完成用部品の自主回収と交換について（周知依頼）

啓愛 K-TB58AAL ピラミッドレシーバーチューブ アルミ

啓愛 K-TB58ATI ピラミッドレシーバーチューブ チタン

自主回収のお知らせ

1. 対象製品

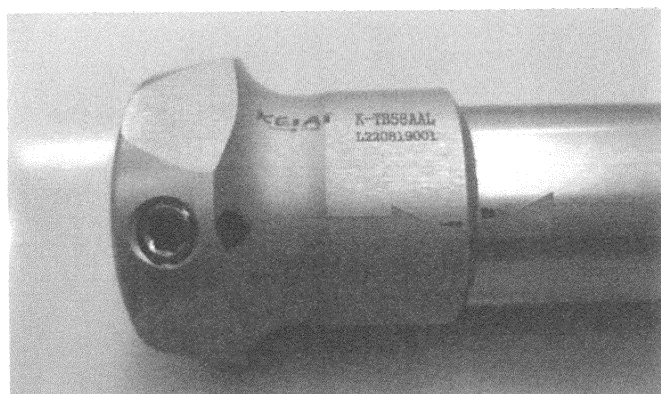
2. 回旋するケースの使用状況

チューブアルミとピラミッドレシーバーの接続部に回旋が認められた。

3. 原因

チューブアルミとピラミッドレシーバーの結合部のはめあい公差および接着力不足

4. 交換対応製品

アルミの場合

K-TB884AAL (チューブアルミ 400mm (φ30)) と K-CA75AAL (ピラミッドレシーバー
チューブクランプ アルミ (φ30))

チタンの場合

K-TB884AAL (チューブアルミ 400mm (φ30)) と K-CA75ATI (ピラミッドレシーバー
チューブクランプ チタン (φ30))
